第26回横浜市都市美対策審議会景観審査部会

山下町特定地区　「中区山下町 280 番における特定都市景観形成行為について」

（仮称）山下町ホテル計画　景観デザイン検討資料

1階平面図・配置図

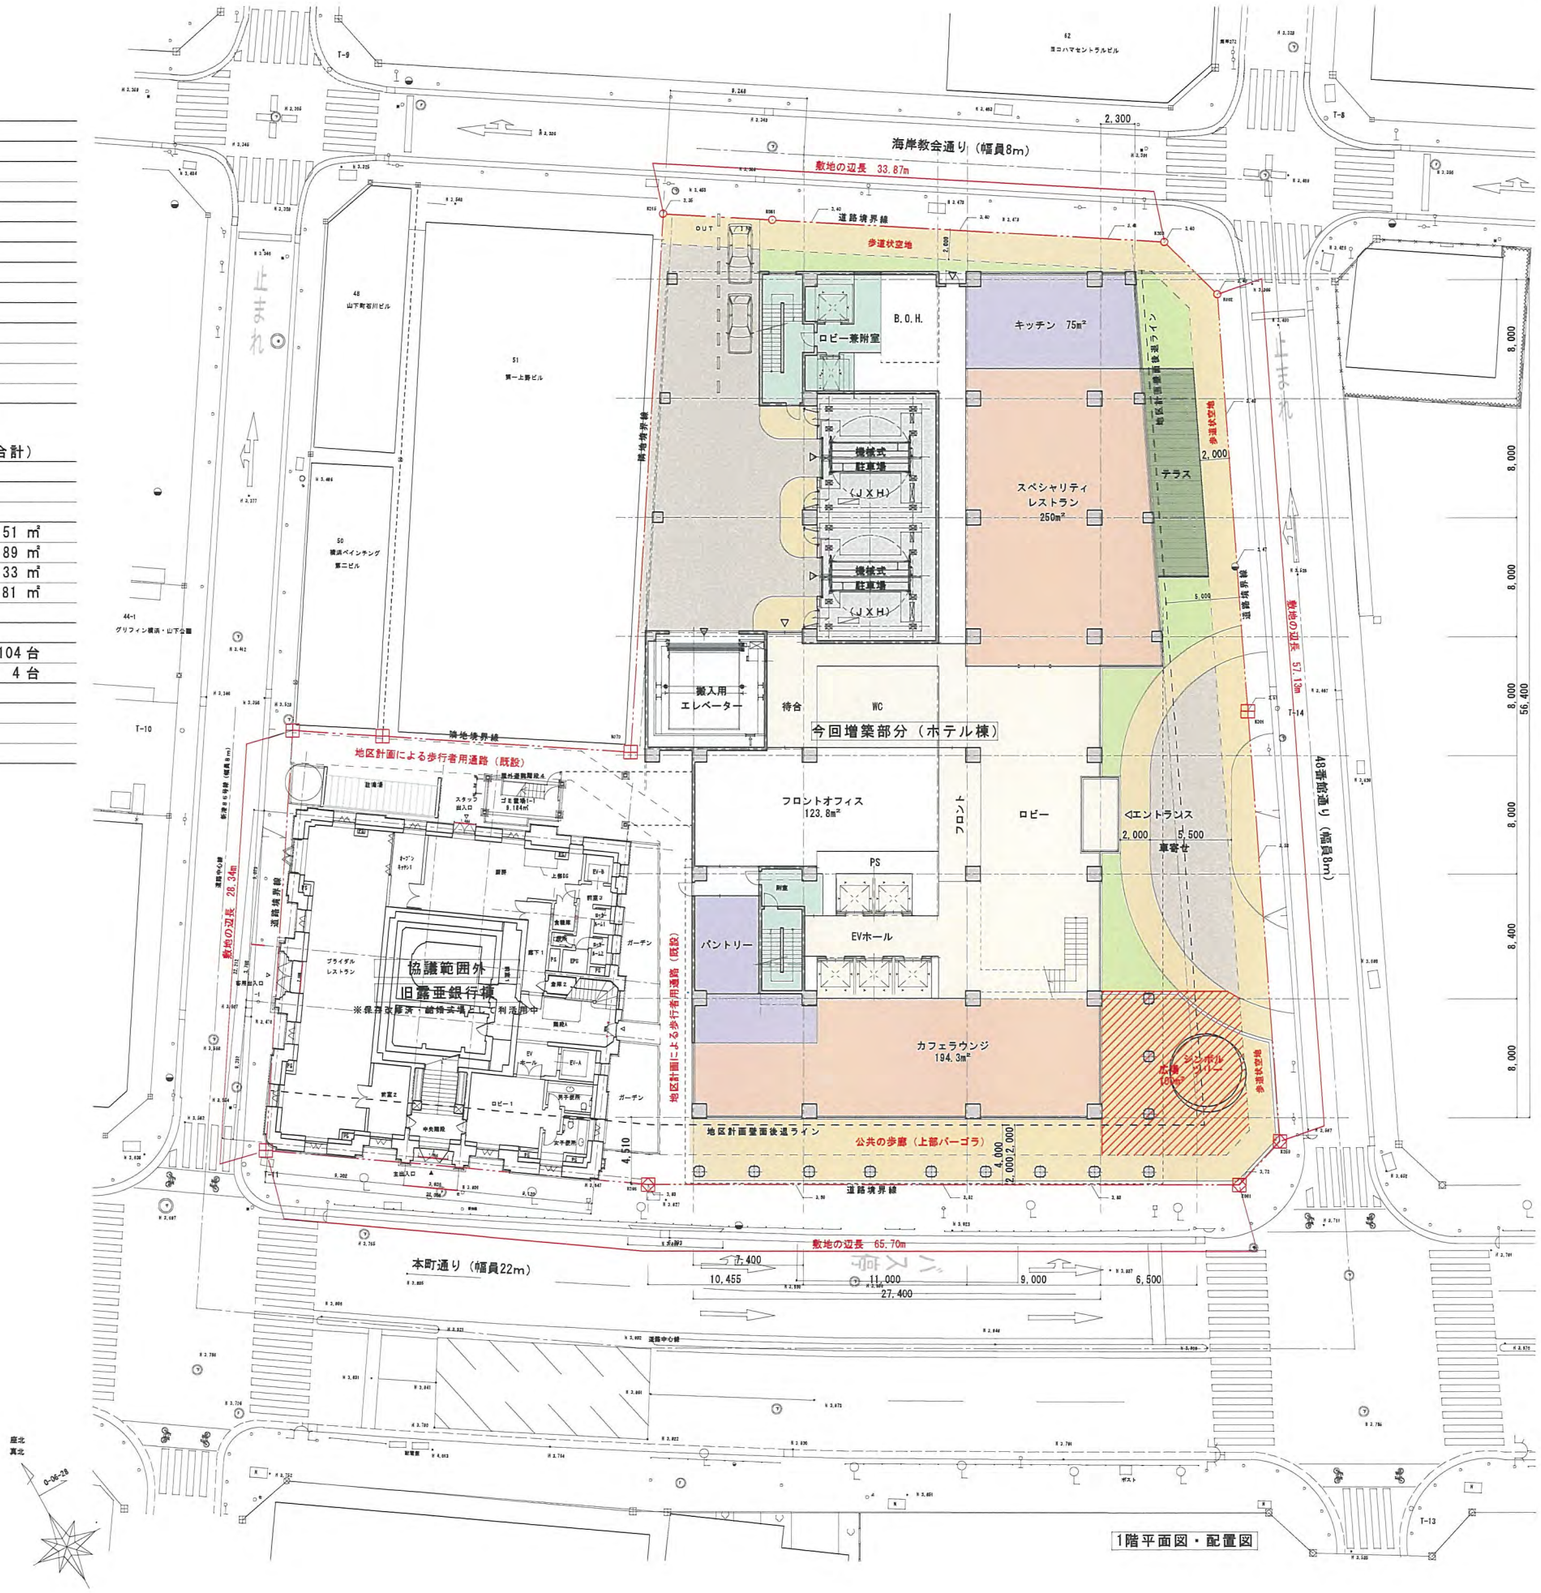
配慮すべき「行為指針」	都市景観の形成に関する申出者の考え方	横浜市の協議の方針　（案）
１　関内地区全域の行為指針 **(1)　ゆとりある歩行者空間を連続的に形成する。**		
ア　ゆとりある歩行者空間の創出		
(ｱ) 壁面後退が規定されている敷地では、ゆとりある歩行者空間を創出するため、歩道状空地を設ける。	(ｱ)地区計画に基づいた壁面後退距離を確保し、歩道状に整備します。	申出者の考え方のとおり
(ｲ) 交差点に接する角地においては、ゆとりある歩行者空間を整備する。	(ｲ)本町通りの角地には誰でも楽しめる１００㎡程度の広場を設けます。	広場をより魅力的になるようデザインしてください。 詳細については、継続して協議してください。
イ　歩行者空間のしつらえの工夫		
(ｱ) 歩道状空地の隣地境界部では連続性を確保する (ｲ) 歩道状空地を歩道等と一体に利用できるしつらえにする。	(ｱ)（ｲ）隣地境界部には障害物を設けずに歩行者通行の連続性と一体利用に配慮します。	申出者の考え方のとおり
(ｳ) 歩道状空地を歩道と一体的にデザインする。	(ｳ)歩道状空地の舗装材は整備された部分の仕上材と色調を合わせ一体化します。	４８番館通りについては、歩道状空地とあわせて歩道の再整備を行い、（建設にともなう自費工事）現況以上の品質とし、バリアフリー化してください。

(3)　人々に交流を促す快適な広場状空地を創出する。		
ア　誰でも気軽に利用できる場の提供		
(ｱ) 交差点に接する角地には、ゆとりある空間を創出し、低層部や外構をデザインする。 (ｲ) 街角には休み、憩える場を創出する。 (ｳ) 歴史的建造物や港などを望める位置には、憩える場を創出する。 (ｴ) 屋内外の広場状空地には、モニュメントなどを展示する。	本町通りの角地にはゆとりある広場を計画し、シンボルツリー等も設置して市民の憩いのスペースを提供します。さらに室内のカフェラウンジと連携しオープンカフェを設える等、誰でも気軽に利用できる空間を創出します。	広場をより魅力的になるようデザインしてください。 詳細については、継続して協議してください。

オ　都市景観協議地区図に示す歴史的建造物や港への「見通し景観」の演出による通りの個性の創出		
	(ｱ) 眺望対象への見通しを阻害しないよう建築物や工作物、植栽等を配置する。 (ｲ) 眺望対象が引き立つような建築物のデザインにする。 (ｳ) 夜間の見通しを演出する。 (ｴ) 「見通し景観」を魅力的に演出するよう、屋外広告物のデザインを工夫する。	(ｱ)本町通りから港や山下公園への見通しを確保する為、壁面後退を確保します。植栽は見通しを阻害しないものとします。 (ｲ)見通し方向手前に広場スペースを取る等、景観のパースペクティブに配慮します。 (ｳ)通り向かい側の夜間照明と協調を図り見通し景観の演出に努めます。 (ｴ)見通しを阻害する袖看板等は避けて適切なサイン計画とします。	申出者の考え方のとおり
	(ｵ) 歴史的建造物や港への見通しを楽しめるよう、本町通りの交差点付近の空間を創出する。 (ｶ) 「見通し景観」を魅力的に演出するよう、街路や公園等の公共空間のデザインを工夫する。	(ｵ)(ｶ)本町通り交差点には広場を設置し、シンボルツリーを植栽します。	広場をより魅力的になるようデザインしてください。 詳細については、継続して協議してください。
